環境影響評価準備書 意見書(写し)

案件名 佐賀県東部地域次期ごみ処理施設整備事業に係る環境影響評価準備書

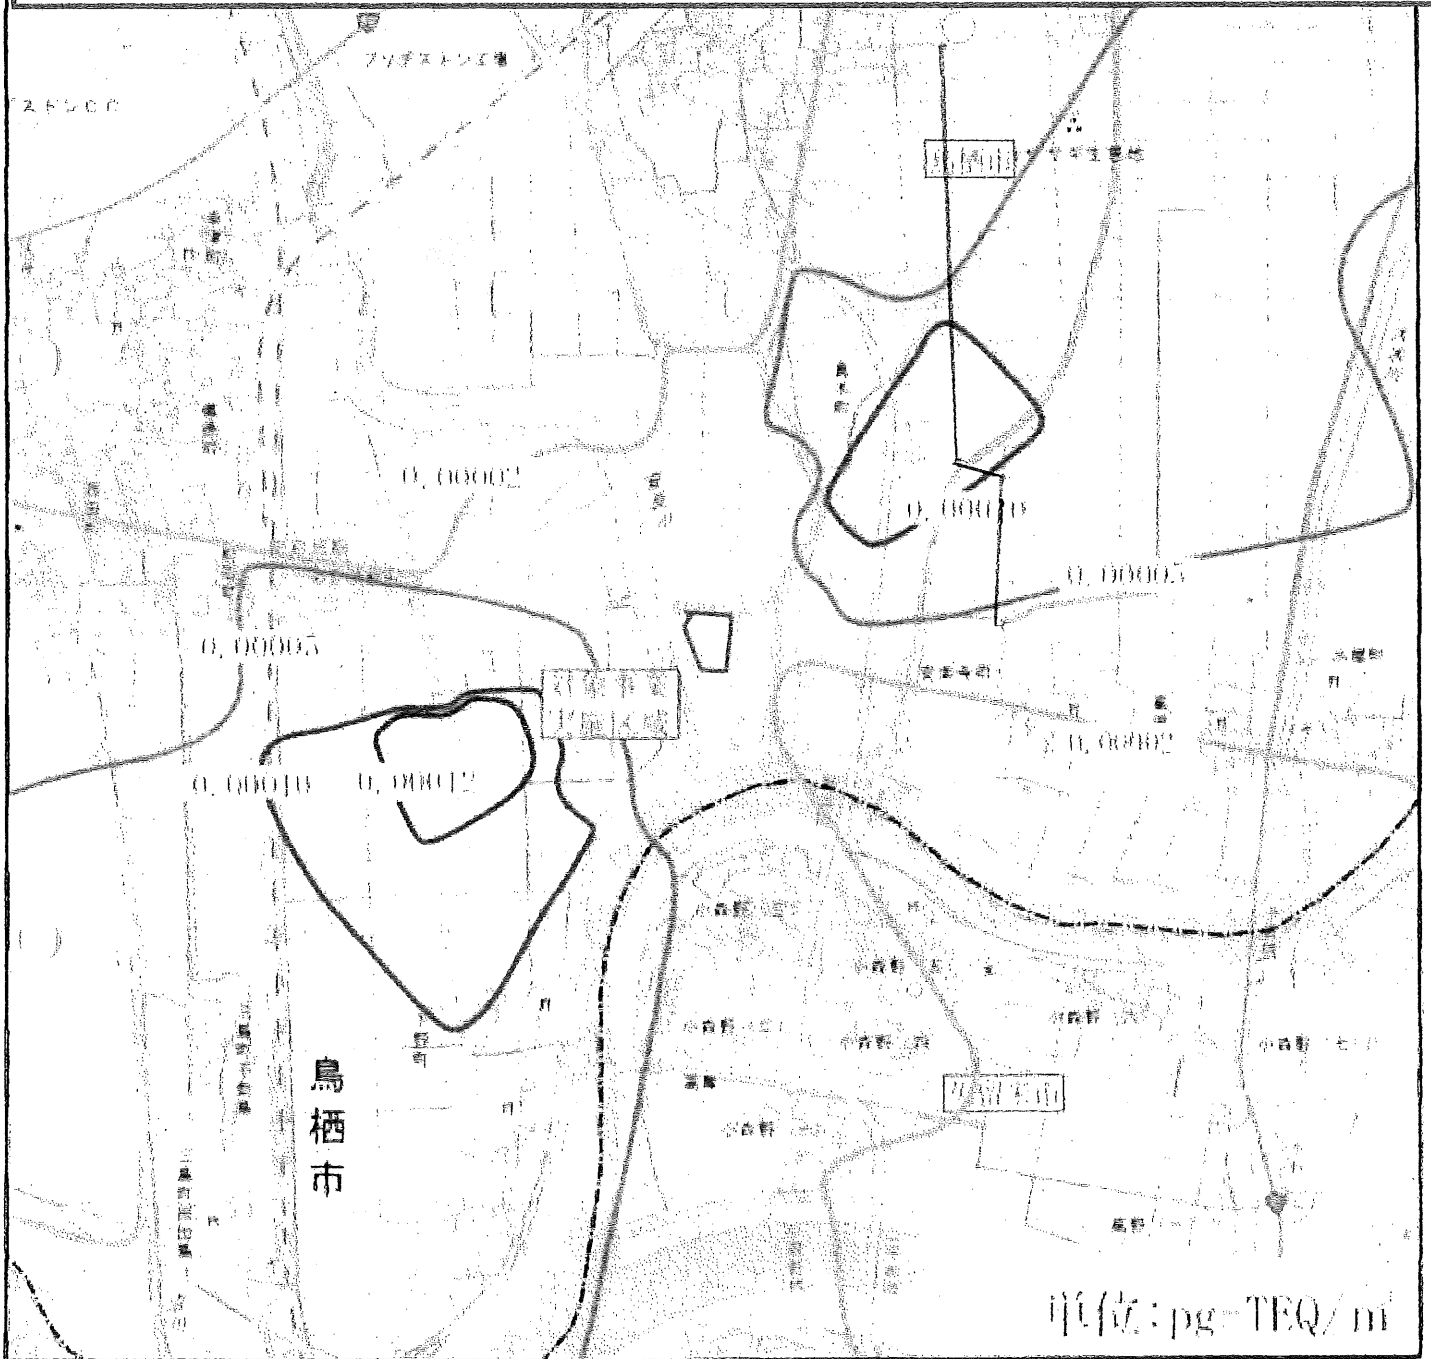
表9-1-16、微小粒子状物質調査結果、表の示す如く、環境評価規程の適合は、×の評価がある。今后、工事、殺人の先々を展じ、県道1号線、県道中京線、幅予定の市道、森林、衛生処理場線の、重ね重ねは、益々その影響が懸念される。

9-1-14以下の図、五図と添附している図一注、赤線路は学童通学路に、合めせると、程度の差こそあれ、通学に重く墮る。これからの成長する子供にとり、不健康極まりない、と云える。

# 施設の稼働時における寄与濃度分布図(ダイオキシン類)

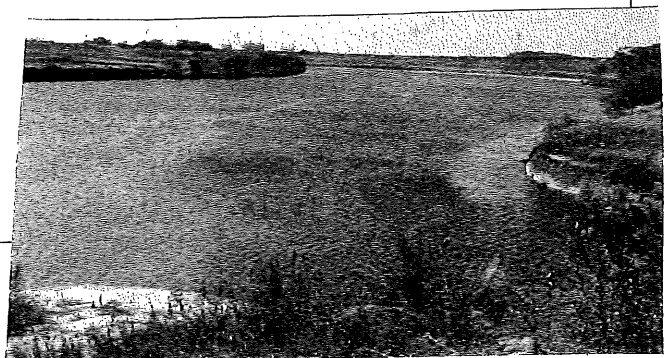
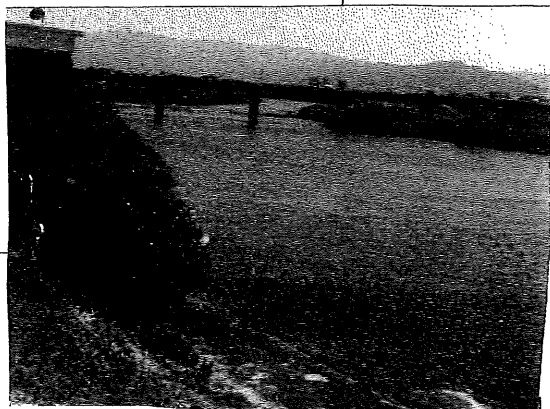
又、農作物、作業人への被害、風評、  
心配の募る所である。  
是非とも、賢明な判断を、期待したい。

地上気象調査状況(対象事業実施区域)

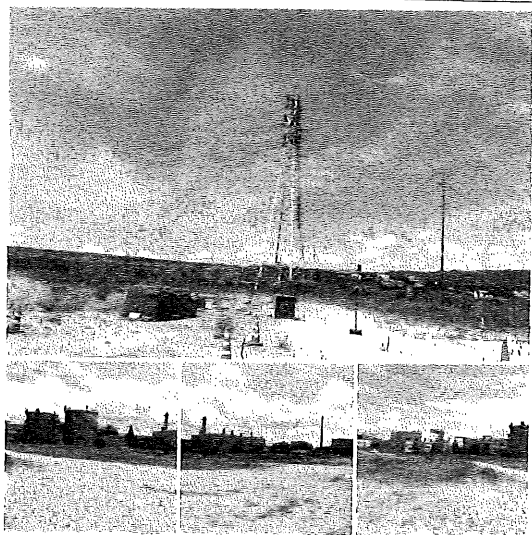
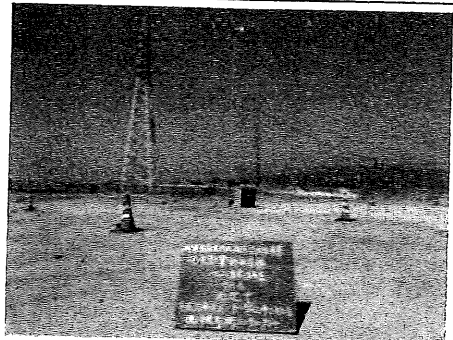
縦覧資料名および該当項目	ご意見欄
(例) 準備書 ○ページ、○行目 9.1-6 騒音程度 表9.1.1-5	(例) △△については、××という考え方の方がよくなると思う など 地上気象調査状況(対象事業実施区域)について、 環境、休みの見地から、風速、風向と測定する設置環境は平らな開けた 場所に独立した塔や支柱を建て、地上10mの高さに設置することが標準になっている。 設置に考慮すべき事項 ① 最寄りの建物や樹木から、その高さの10倍以上の距離を置いて設置。 ② 周辺の建物より高い位置に設置。 測風塔では一般的には最も高い建物の1.3~1.5倍以上の高さが目安である。 対象事業実施区域周辺の大気の状態を表1.5.1に示しているが、対象事業実施区域が 風速、風向と測定するに適正な設置環境であるか疑問である。近くに鉄塔や 円筒型の塔(約13m)の存在が認められる。測定の再調査を求めたい。
